ruta N° 24

PUENTE SOBRE ARROYO RABON

VARIANTE SUPERESTRUCTURA
PRECOMPRIDA SISTEMA BBRV
PROYECTO N° 10338
ESCALA 1:10

LAMINA N° 15

MODIFICACION PORTICOS

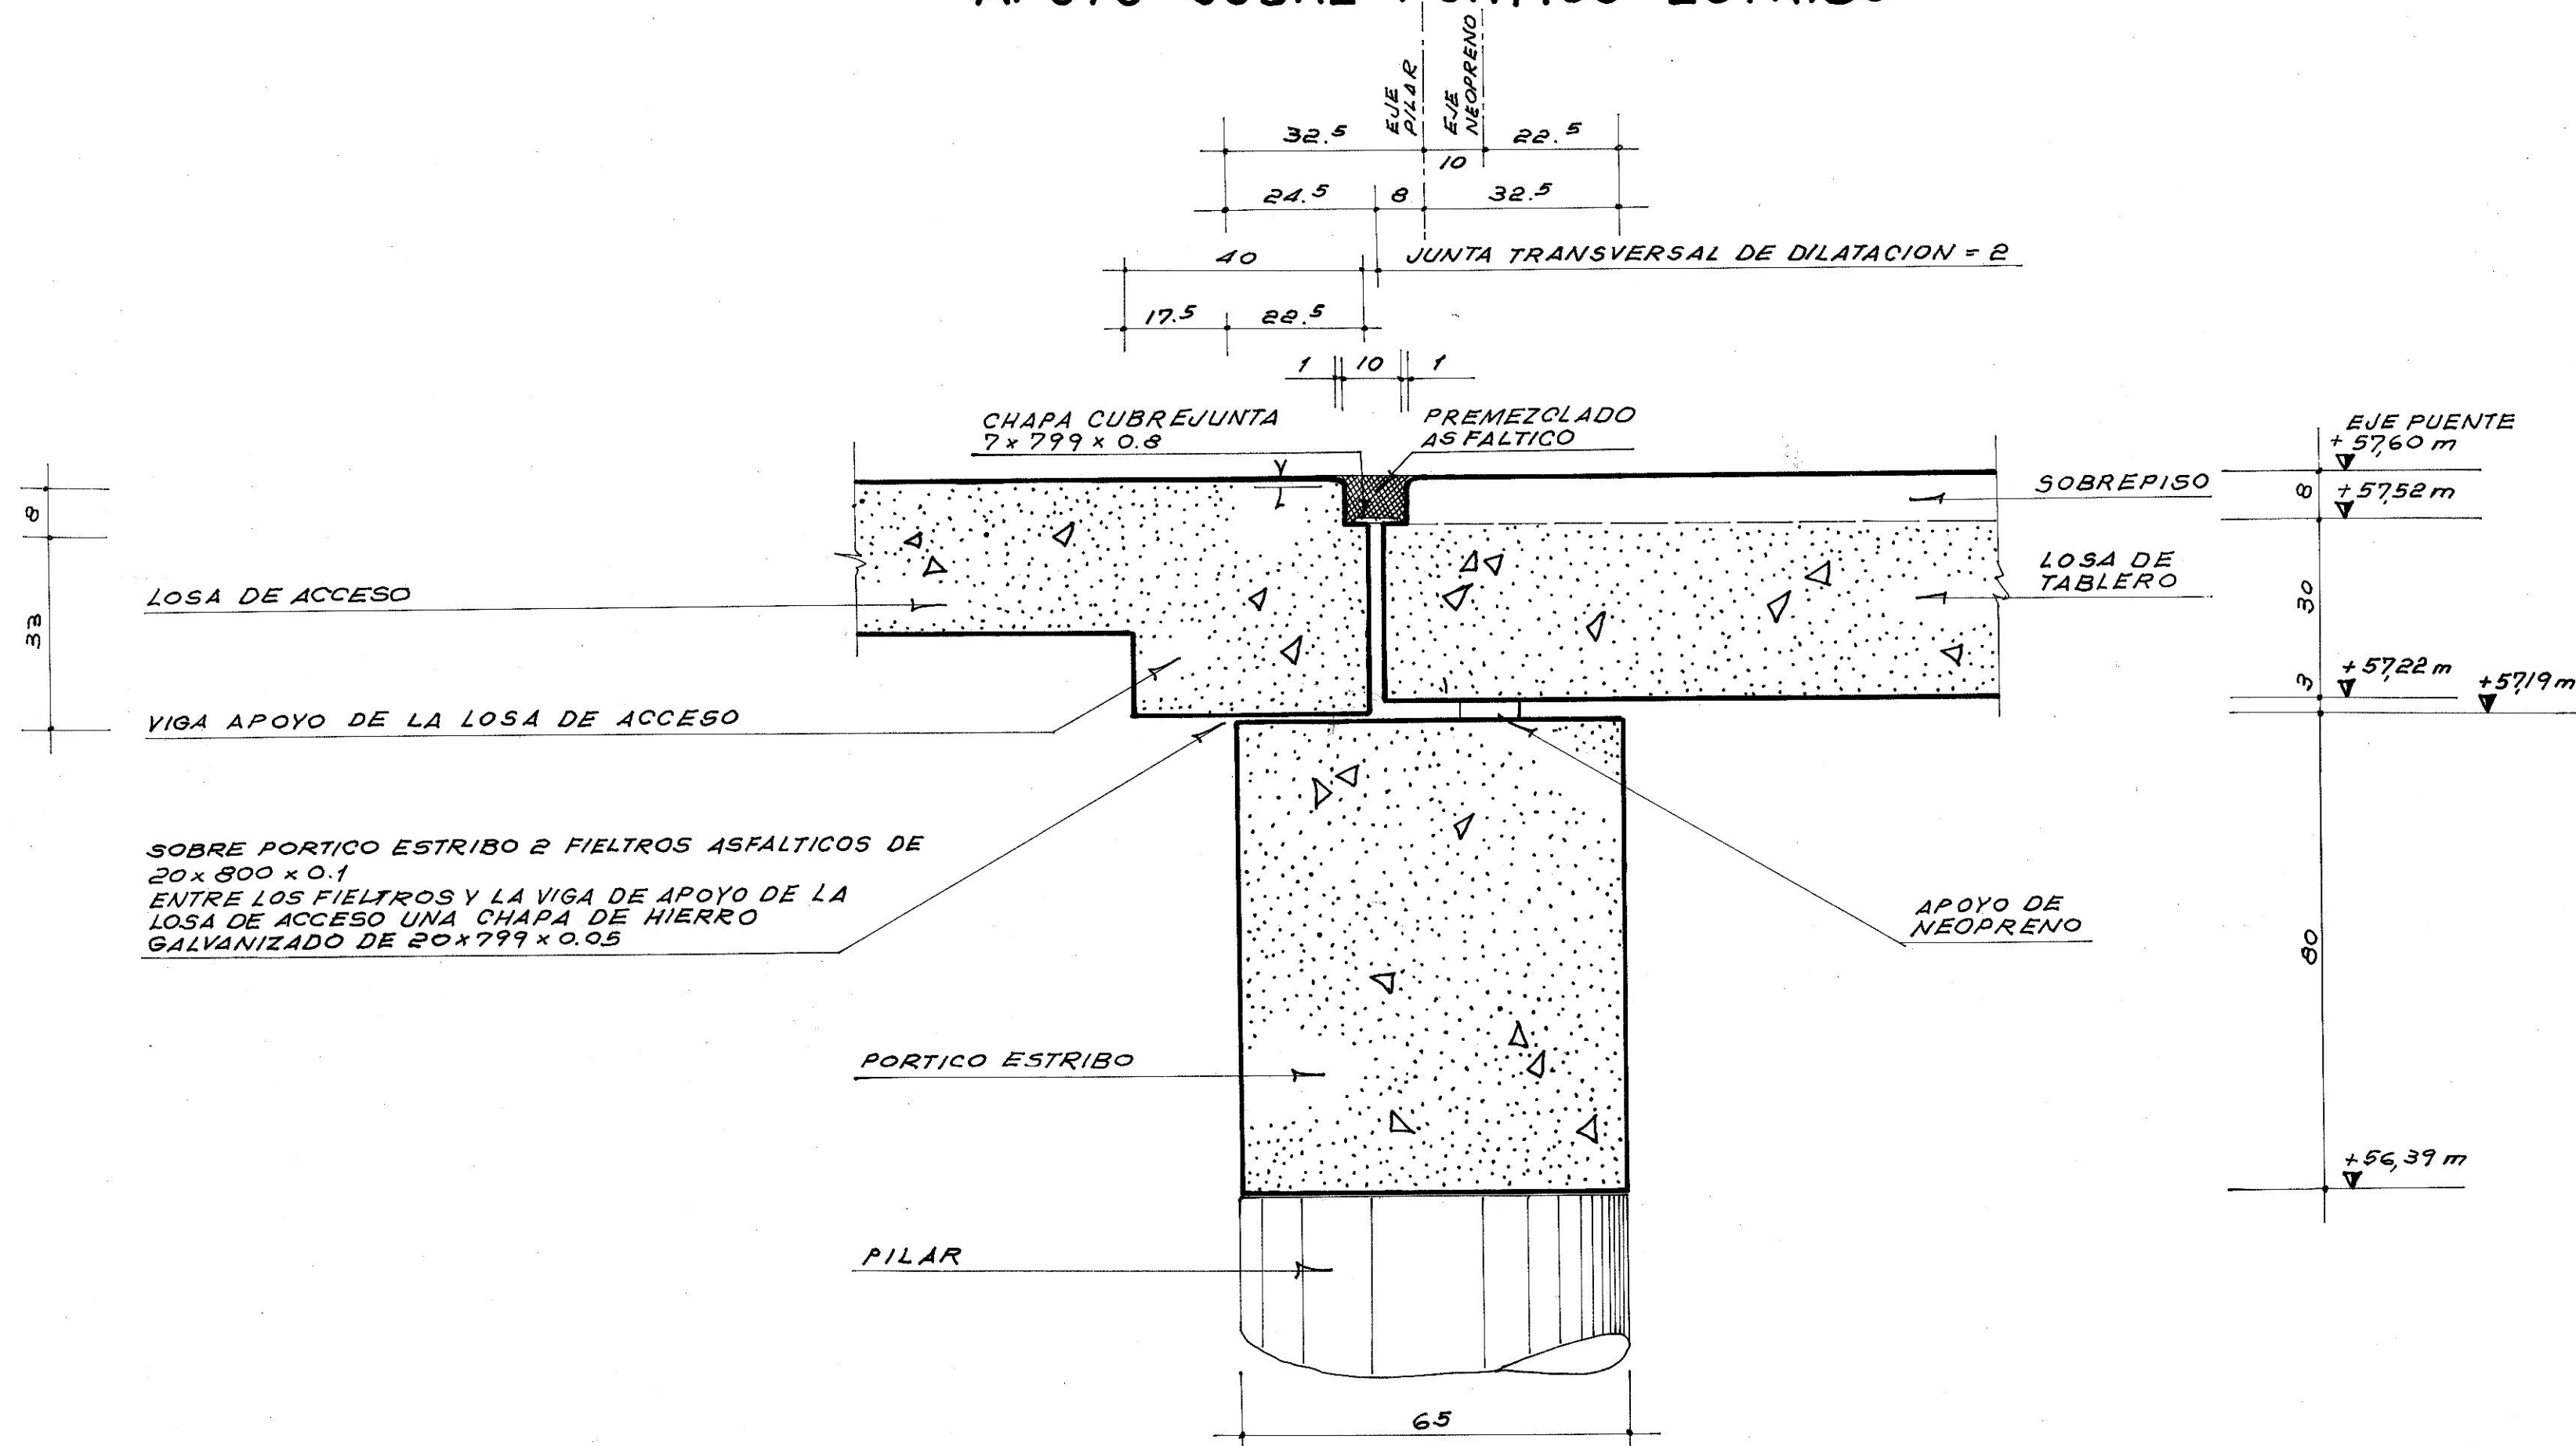
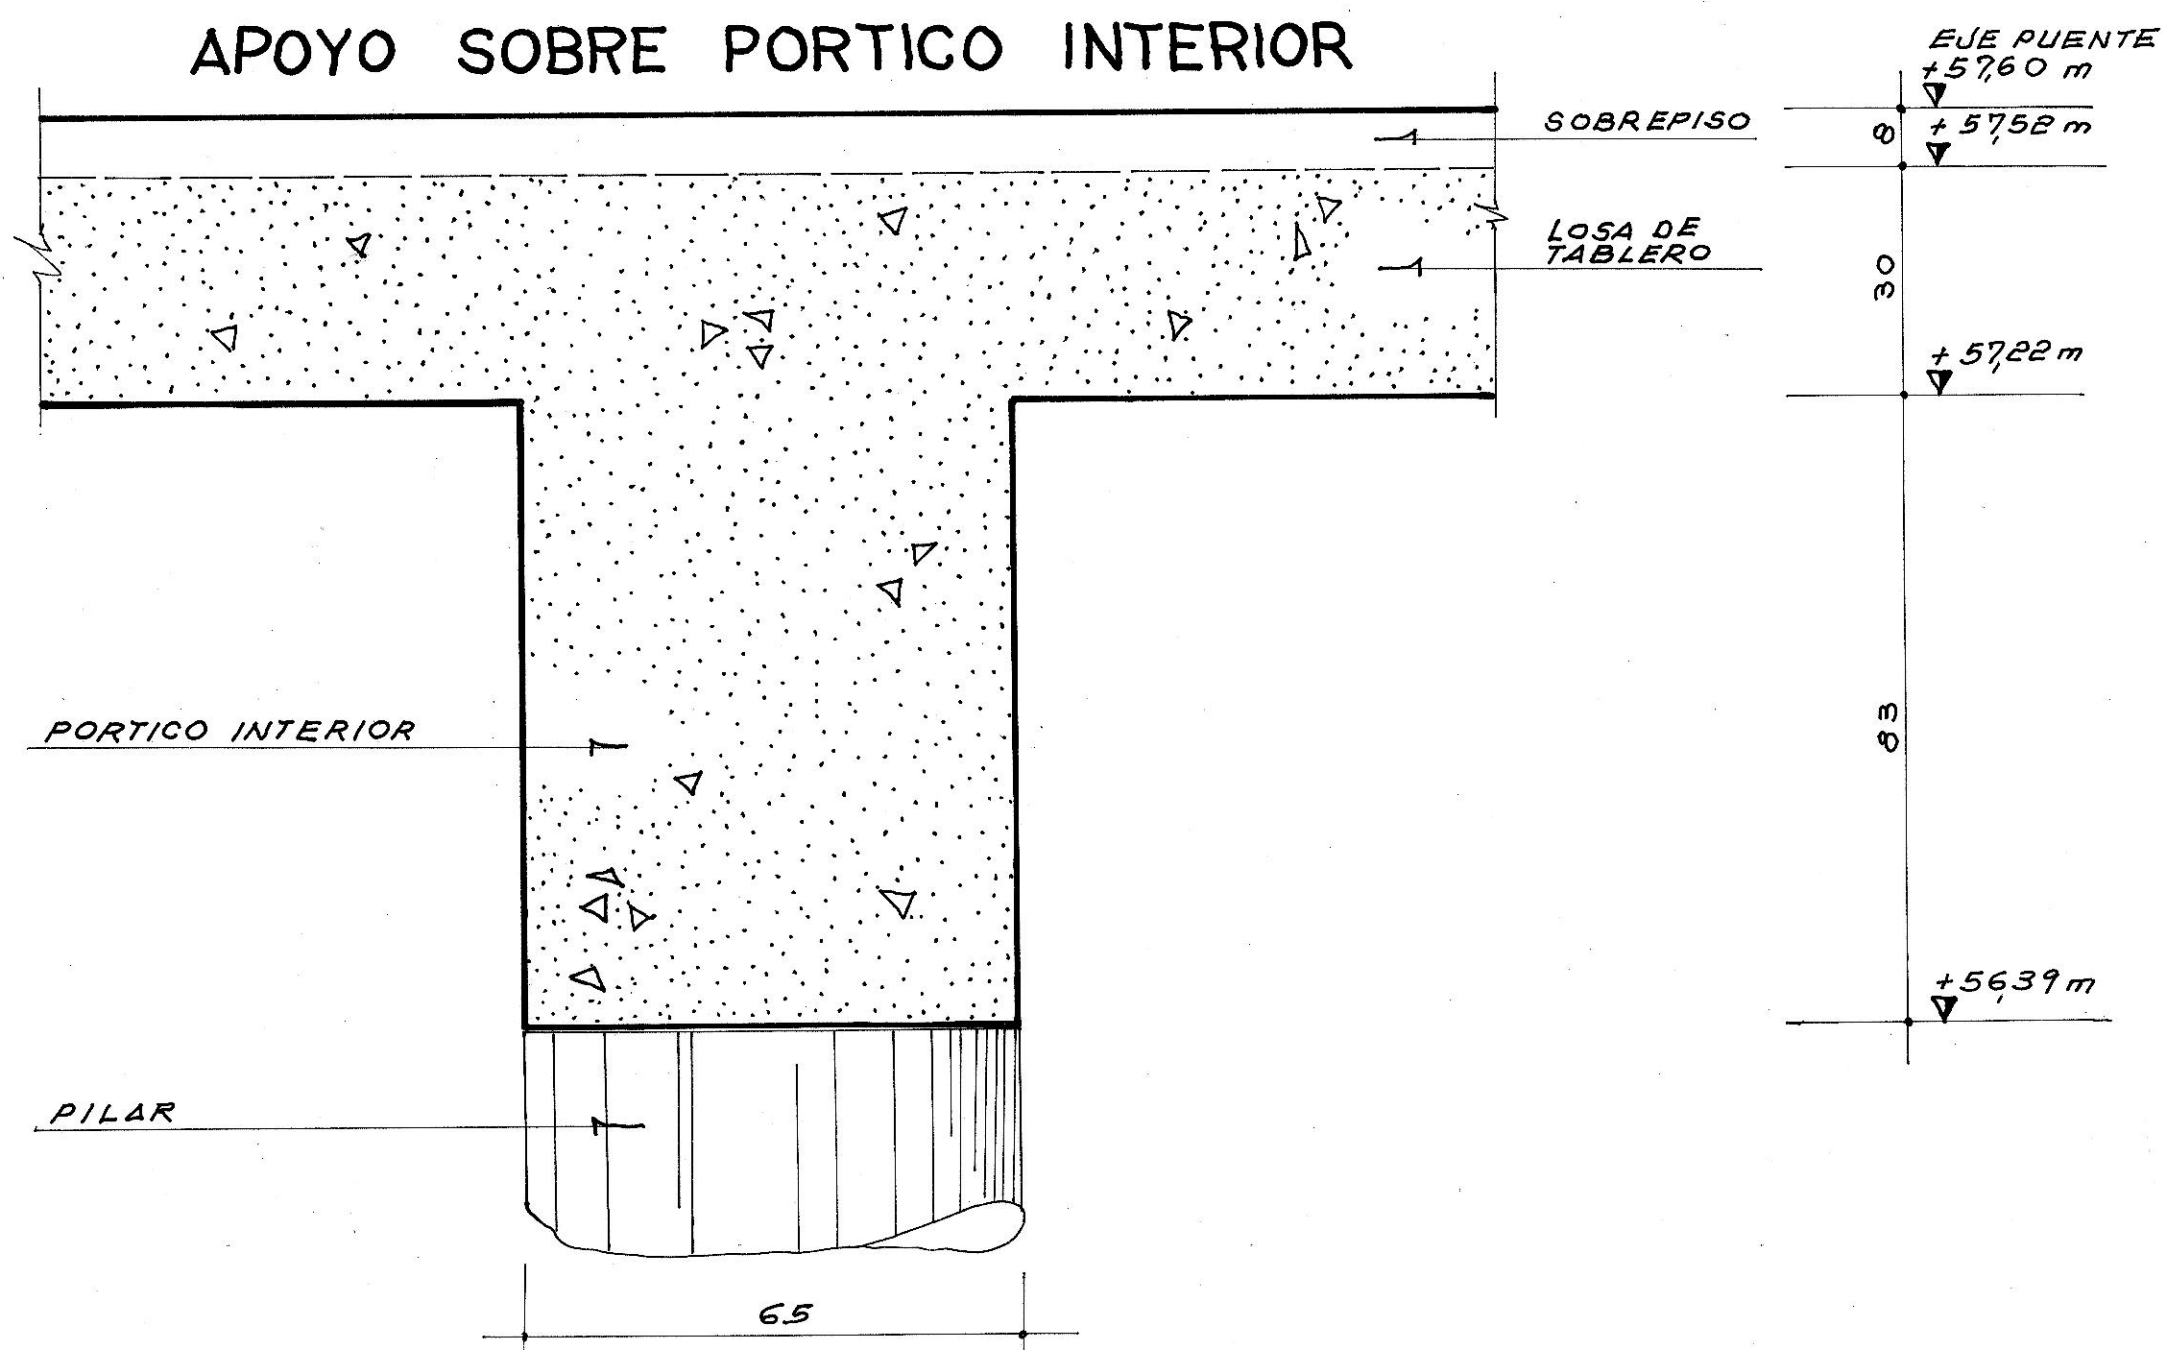
SE INTRODUCIRAN LAS SIGUIENTES MODIFICACIONES A LA LAMINA TIPO LTN°229 DE LA DIRECCION DE VIALIDAD:

PORTICOS ESTRIBO

- I) EL ESPESOR DE LAS PANTALLAS DE PORTICOS ESTRIBO SE CAMBIARA DE $e = 23$ A $e = 22.5$

- II) EL ANCHO DE LA PIEZA P.8 SE DISMINUIRA EN MEDIO CENTIMETRO.

PORTICOS INTERIORES

- I) LA ALTURA DE LAS VIGAS DINTELES DE PORTICOS INTERIORES SE CAMBIARA DE $H = 117$ A $H = 113$

- II) LA ALTURA DE LAS PIEZAS P.18 Y P.19 SE DISMINUIRA EN 4 CENTIMETROS.
